**Regionalverband
Südlicher Oberrhein**

**Tischvorlage
Verbandsversammlung am 08.12.2016**

Gesamtfortschreibung des Regionalplans Südlicher Oberrhein

hier: - Aktualisierter Beschlussvorschlag (zu DS VVS 03/16)

Raumnutzungskarte - Ausschnitt Emmendingen

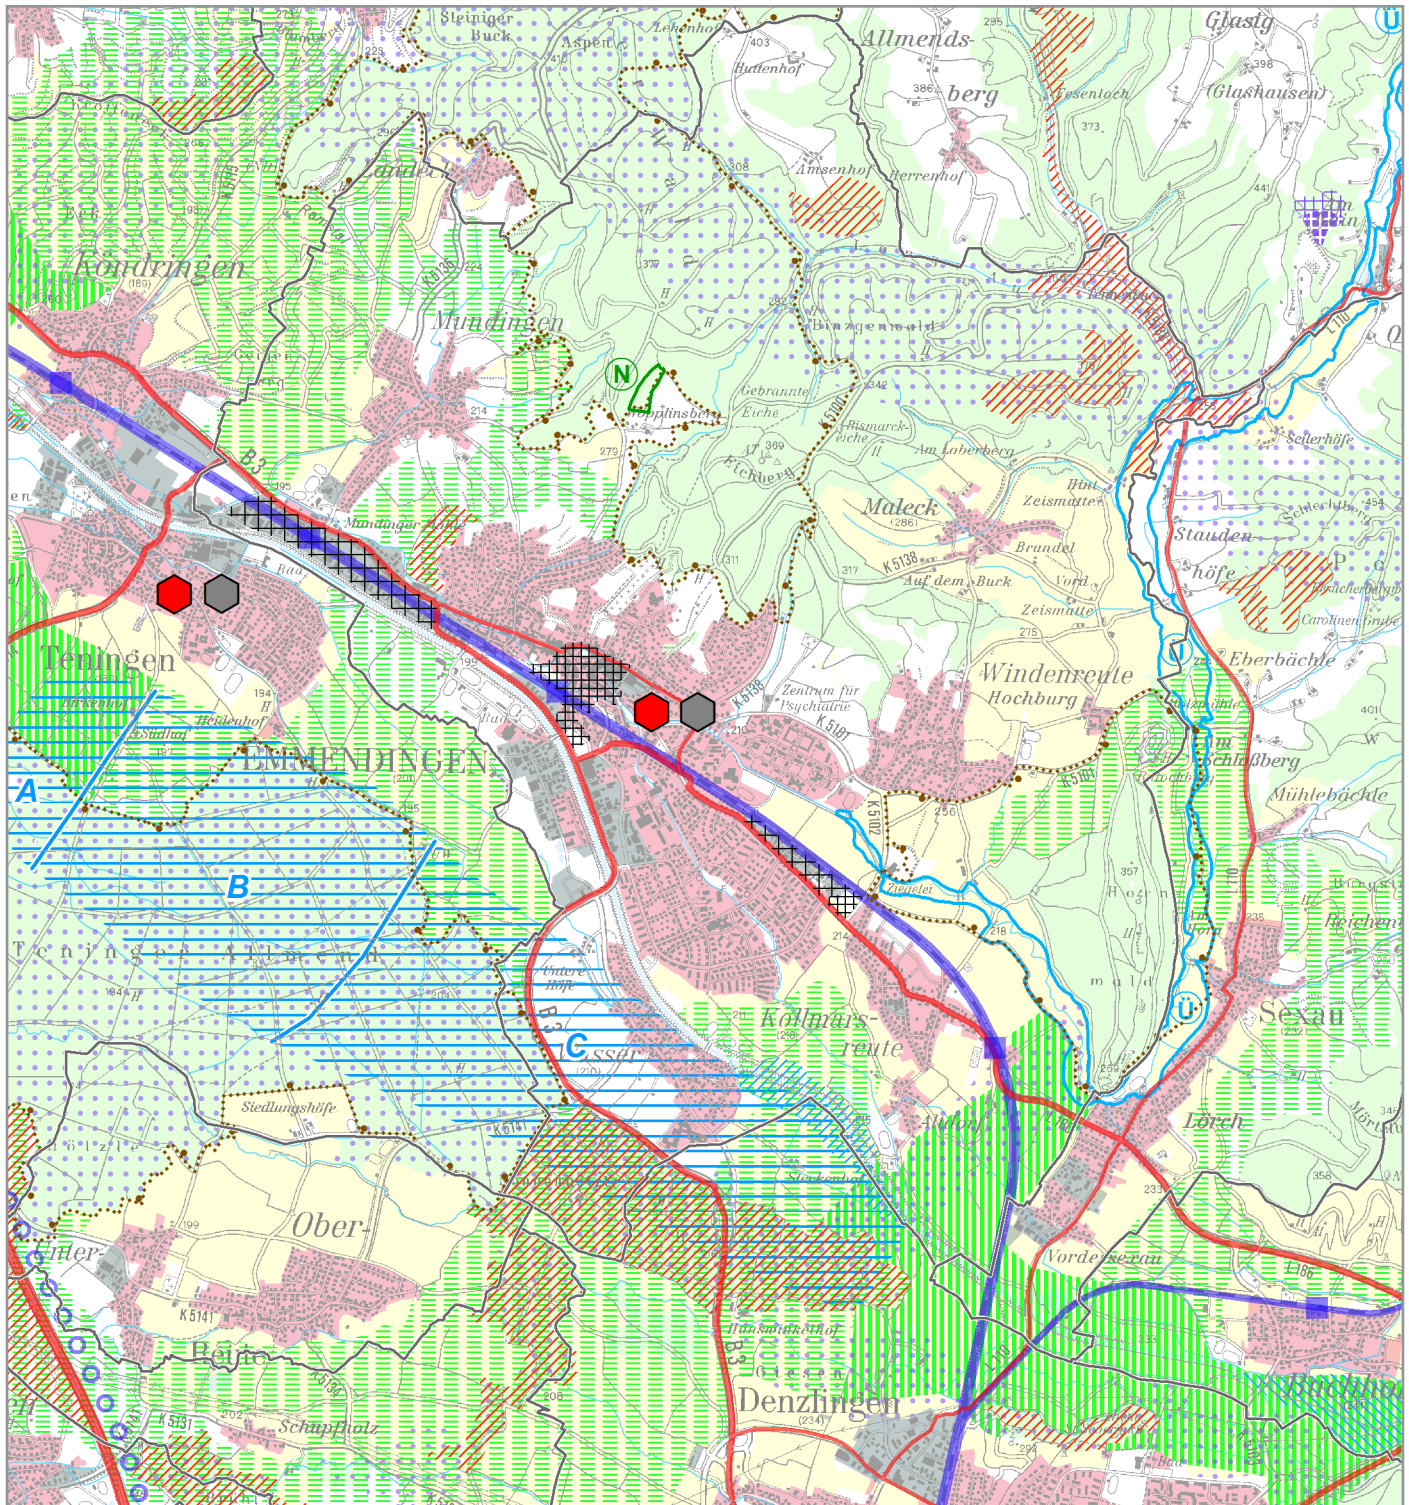
- 1) Plansatz 2.4.3 samt Begründung (vgl. Anlage 1 zu DS VVS 11/16), Anlage 1
- 2) Raumnutzungskarte - Ausschnitt Emmendingen (vgl. Anlage 2 zu DS VVS 11/16) Anlage 2

Diese ersetzen an den entsprechenden Stellen den zur Sitzung des Planungsausschusses am 24.11.2016 versandten Satzungs-Entwurf (Anlage 3, 4 und 5 zu DS PIA 12/16) mit Stand Oktober 2016.

Raumnutzungskarte - Ausschnitt Breisach am Rhein

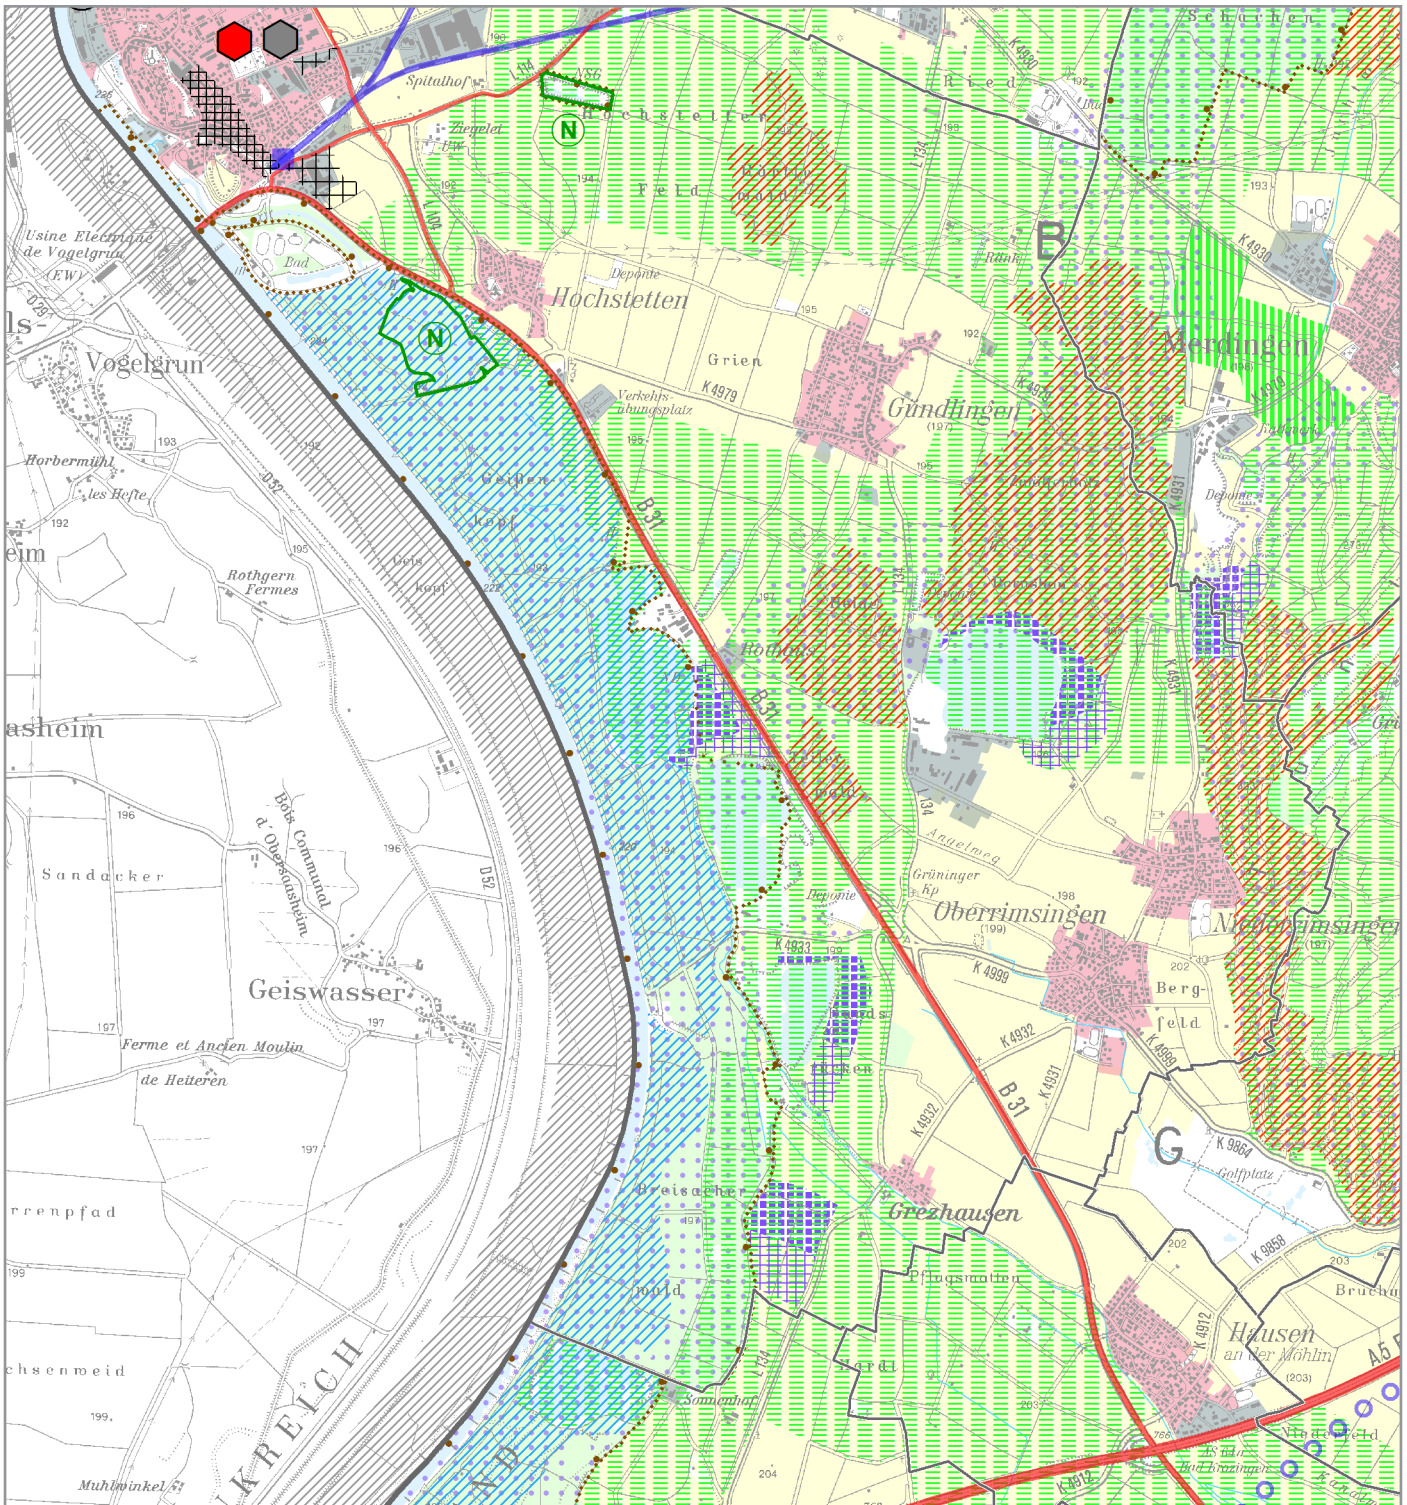
Auf Antrag der Fraktion(en) sollen abweichend von den Beschlüssen des Planungsausschusses vom 24.11.2016 die zu Kap. 3.5 (Standort 8011-b „Seezusammenlegung“), Gemarkung Breisach, die Abwägungsvorschläge der Verbandsgeschäftsstelle zu lfd. Nrn. 747-757, 888, 893 gem. Anlage 3 beschlossen werden. Infolgedessen soll der Standort 8011-b in der Raumnutzungskarte entsprechend der als Anlage 4 zu DS VVS 11/16) beigefügten Darstellung als Satzung beschlossen.

750	3.5	5696	<p>Landratsamt Breisgau-Hochschwarzwald Untere Naturschutzbehörde (FB 420 Naturschutz) 79104 Freiburg im Breisgau</p>	<p>3.5 Gebiete für Rohstoffvorkommen Unsere Auffassung und Kritik zur Ausweisung eines Vorranggebiets für den Abbau oberflächennaher Roh- stoffe des Abbaugewässers 8011-b aus der ersten Offenlage möchten wir hiermit bekräftigen. Die Bedeutung des betroffenen Wildtierkorridors des Ge- neralwildwegplans ist sehr hoch einzuschätzen und die Aufrechterhaltung seiner Funktion ist von weit überre- gionaler Bedeutung. Die mittel- bis langfristig geplante Zusammenlegung der Kieseeseen muss gewährleisten und nachweisen, dass die anvisierte "Umleitung" des Wild- tierkorridors funktioniert, da ansonsten nach derzeitiger Rechtslage auch artenschutzrechtliche Verbotstatbe-</p>	<p>Berücksichtigung</p> <p>Der Regionalverband sieht die hohe Gunst des Gesamtbe- reichs 8011-b, insbesondere die mit einer Zusammenlegung der beiden Abbaugewässer zu erreichende gute Flächeneff- izienz. Die Seeezusammenlegung steht derzeit im Konflikt mit den Darstellungen des Generalwildwegeplans und ein- nem Wanderkorridor der Wildkatze. Um diesem Umstand Rechnung zu tragen, wird die Abgrenzung der Abbau- und Sicherungsgebiete im Dammbereich entsprechend der korridorverträglichen Variante des 1. Offenlage-Entwurfs vorgenommen. Der Regionalverband will die Seeezusam- menlegung ermöglichen. Diese wird mit der Festlegung des</p>

756	3.5	5262	Schotterwerk GmbH 79111 Freiburg im Breisgau	<p>Mit Beschluss vom 17. März 2016 hat der Planungsausschuss des Regionalverbandes Südlicher Oberrhein die 2. Offenlage des Entwurfs zur Fortschreibung des Regionalplans des Regionalverbandes Südlicher Oberrhein beschlossen.</p> <p>Die Ausweisung der Flächen unter der RVSO Nr. 8011-b entspricht nun dem Beschluss der Sitzung des Planungsausschusses vom 26. November 2015 und ist seitens der Firma Schotterwerk nicht zu beanstanden, da diese Ausweisung, auch die gebotene Gleichbehandlung der Firma Schotterwerk mit anderen kiesabbauenden Unternehmen, zumindest hinsichtlich des Ausweises eines Sicherungsgebietes zum Abbau oberflächennaher Rohstoffe, gewährleistet. Das heißt, dass auch die Firma Schotterwerk durch diese Gebietsabgrenzung innerhalb ihrer Konzessionsfläche von zusätzlichem Abbauvolumen, entsprechend einem Vorranggebiet zum Abbau oberflächennaher Rohstoffe, profitieren würde.</p> <p>Dies ergibt sich derart, dass in Folge vorgenannter Ausweisung der Firma Schotterwerk GmbH der sich auf</p>	<p>Keine Berücksichtigung</p> <p>Der Regionalverband sieht die hohe Gunst des Gesamtbereichs 8011-b, insbesondere die mit einer Zusammenlegung der beiden Abbaugewässer zu erreichende gute Flächeneffizienz. Die Seezusammenlegung steht derzeit im Konflikt mit den Darstellungen des Generalwildwegeplans und einem Wanderkorridor der Wildkatze. Um diesem Umstand Rechnung zu tragen, wird die Abgrenzung der Abbau- und Sicherungsgebiete im Dammbereich entsprechend der korridorverträglichen Variante des 1. Offenlage-Entwurfs vorgenommen. Der Regionalverband will die Seezusammenlegung ermöglichen. Diese wird mit der Festlegung des Gesamtbereichs als Abbau- und Sicherungsgebiet raumordnerisch vorbereitet.</p> <p>Im Einzelnen: Die Höhere und die Untere Naturschutzbehörde tragen erneut erhebliche Bedenken gegen die Gebietsabgrenzungen in der Fassung des zweiten Offenlage-Entwurfs vor (siehe Stellungnahme Regierungspräsidium Freiburg (ID 5593), vgl. Stellungnahme Regierungspräsi-</p>

Ifd. Nr.	Kap.	ID	Absender	Äußerung	Abwägungsvorschläge der Verbandsgeschäftsstelle
					<p>Das damit festgelegte Abbaugelände entspricht dabei gutachterlichen Darstellungen eines Umfangs, der auch aus Sicht der zuständigen Fachbehörde noch ausreichen würde, die Korridorfunktion zu gewährleisten. Dieses Gelände ist zeitnah für einen Abbau vorgesehen und bietet für die Firma im nördlichen See Mengen, die im Hinblick auf den Planungshorizont von ca. 20 Jahren für einen Abbau ausreichen, zuzüglich konzessionierter Restmengen geringeren Umfangs.</p> <p>Das im Offenlage-Entwurf dargestellte Sicherungsgelände ist für einen zeitnahen Abbau nicht vorgesehen und kann nur ausnahmsweise vorzeitig in Anspruch genommen werden. Im Rahmen der nächsten Regionalplanfortschreibung kann geprüft werden, ob dieses Gelände zu einem Abbaugelände geändert werden kann und damit für einen dann zeitnahen Abbau sowohl für die Betreiberfirmen des nördlichen und des südlichen Sees zur Verfügung steht.</p> <p>Insgesamt ist festzuhalten, dass es mit dieser Abgrenzung gelingt, für die Betreiberfirma des nördlichen Sees ein erforderliches, auf etwa 20 Jahre ausgerichtetes Abbaugelände festzulegen und für diese und die Betreiberfirma des südlichen Sees ein Sicherungsgelände festzulegen, das ebenfalls auf jeweils etwa 20 Jahre ausgerichtet ist. Zugleich gelingt es mit den vorgesehenen Festlegungen im Dammbereich, den Erhalt der Funktionsfähigkeit des o.a. Wildtierkorridors nicht in Frage zu stellen.</p> <p>Die Anregung, die Gebiete am Standort 8011-b in der Fassung des ersten Offenlage-Entwurfs festzulegen, wird im Hinblick auf den vorgetragenen Konflikt mit dem international bedeutsamen Wildtierkorridor des Generalwildwegeplans, auch wegen seiner Bedeutung für die dort vorkommende Wildkatze, berücksichtigt. In ihren Außengrenzen entspricht die Abgrenzung der Fassung des zweiten Offenlage-Entwurfs.</p>

Ifd. Nr.	Kap.	ID	Absender	Äußerung	Abwägungsvorschläge der Verbandsgeschäftsstelle
					<p>chen Sees ein Sicherungsgebiet festzulegen, das ebenfalls auf jeweils etwa 20 Jahre ausgerichtet ist. Zugleich gelingt es, mit den vorgesehenen Festlegungen im Dammbereich den Erhalt der Funktionsfähigkeit des o.a. Wildtierkorridors nicht in Frage zu stellen.</p> <p>Die Anregung, den Dammbereich der Gebiete am Standort 8011-b nicht gesamthaft als Vorranggebiet für den Abbau festzulegen, wird damit berücksichtigt.</p>
751	3.5	5746	<p>Landratsamt Breisgau-Hochschwarzwald Untere Wasserbehörde (FB 440 Wasser und Boden) und FB 430 Umweltrecht 79104 Freiburg im Breisgau</p>	<p>Kennnummer RVSO: 8011-b Gemeinde: Breisach Abbaufirma: Arthur Uhl Kies- und Schotterwerk GmbH & Co. KG Abbaugebiet: x Sicherungsgebiet: x Bemerkungen: Das kombinierte Vorrang- und Sicherungsgebiet wird entlang der B 31 im Norden verkürzt. Im Süden wird das Sicherungsgebiet bereichsweise in ein Abbaugebiet umgewandelt.</p>	<p>Kenntnisnahme</p> <p>Die Ausführungen werden zur Kenntnis genommen. Hinweis: Aufgrund erheblicher anderweitiger Einwendungen gegen das Abbaugebiet 8011-b (siehe unter anderem Stellungnahme Regierungspräsidium Freiburg (ID 5593) und Landratsamt Breisgau Hochschwarzwald (ID 5696)), unter Berücksichtigung der regionalen Gesamtschau, möglicher Alternativen und der Bedarfsangemessenheit der regionalen Gebietskulisse wird das im zweiten Offenlage-Entwurf festgelegte Abbau- und Sicherungsgebiet am Standort 8011-b basierend auf dem ersten Offenlage-Entwurf neu abgegrenzt (s. ID 5262). Die Größe bleibt gegenüber dem zweiten Offenlage-Entwurf gleich.</p>
